táhla, ZL č. 6 bourání vyzdívek)

S:	200001126-1 Starý zámek Hořovice SO 2 - Klubovny a kanceláře- k dodatku č.1	
O:	04	ZL 04 - Výměna dřevěných konstrukcí krovu a vyzdívky
R:	04	ZL 04 - návrh

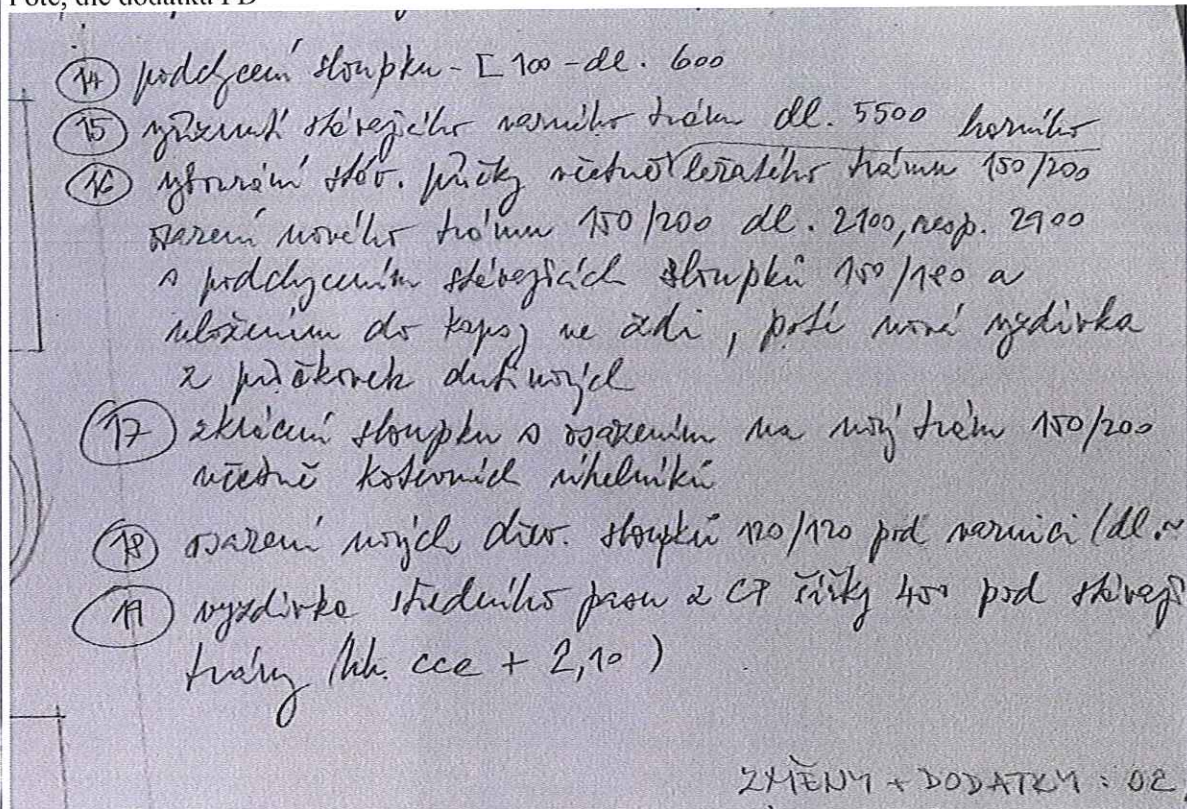
Pro podporu a stabilitu vyztužených nosných vazných trámů krovu a volných trámů podlahových konstrukcí bylo nutno očistit hlavu střední nosné zdi pod podlahou místnosti č. 2.24. od volných částí stávajícího zdiva v rozsahu 6,68 m x 0,7 m v tl. průměrně 0,05 m. Tutéž plochu bylo nutno vyrovnat cementovou maltou a provést nadezdívku z plných cihel 6,68x0,45x0,42 včetně 9 ks vypodložení trámů dubovou podložkou

Dále bylo nutno provést provizorní podepření krovu před provedením výměn dle dodatku PD

Na toto podepření byly dodány 4 ks trámů 12/12 dl 4 m z nichž bylo provedeno tesařské podepření konstrukce krovu. (2 tesaři po 4 hodinách). Pak bylo provedeno vybourání kapes pro uložení trámů a ocelových U profilů. Celkem 4 ks kapes 0,3x0,3x0,25 m a zřízeny úložné plochy 0,3x0,25x0,05 m z betonu.

Poté, dle dodatku PD

Stavba provedla demontáž degradovaných ležatých trámů konstrukce krovu 150/200 dl 2,1 a 2,9 m a provedla náhradu novými trámy stejného průřezu o délkách 2,4 m a 3,2 m (uložení do kapes + zazdění)

Následně byla provedena náhrada za demontované svislé části krovu 120/120 v dl 2,1 m (2x) novými prvky stejných rozměrů včetně spojů.

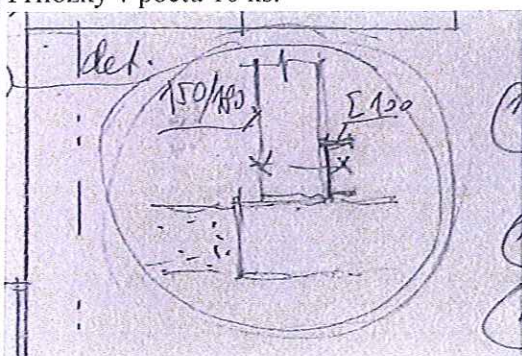
Dále bylo nutno provést opravu spoje v pravém vnitřním rohu místnosti 2.24 „vyprotézování“ a náležitým došroubováním.

Na levé části místnosti stavba dle dodatku PD provedla 2 ks podchycení ocelovým profilem U 100 dl 2 m s prošroubováním se stávající konstrukcí krovu. Pro ztužení a spojení podlahových trámů byly osazeny oc. Příložky v počtu 10 ks.

Na této stěně bylo nutno provést vyklínování a ukotvení stávajícího zdiva v délce 12,5 m z důvodu uvolněných vyzdívek. Došlo ke kompletnímu odstranění poškozených omítek, které budou provedeny nově se sítí a vyplentováním (6 m<sup>2</sup>) včetně druhé strany místnosti kde bylo provedeno 13 m<sup>2</sup> nové vyzdívky z dutých tvarovek na ležato (zatížení konstrukce krovu) Nové omítky a štuk celkem 32,6 m<sup>2</sup>
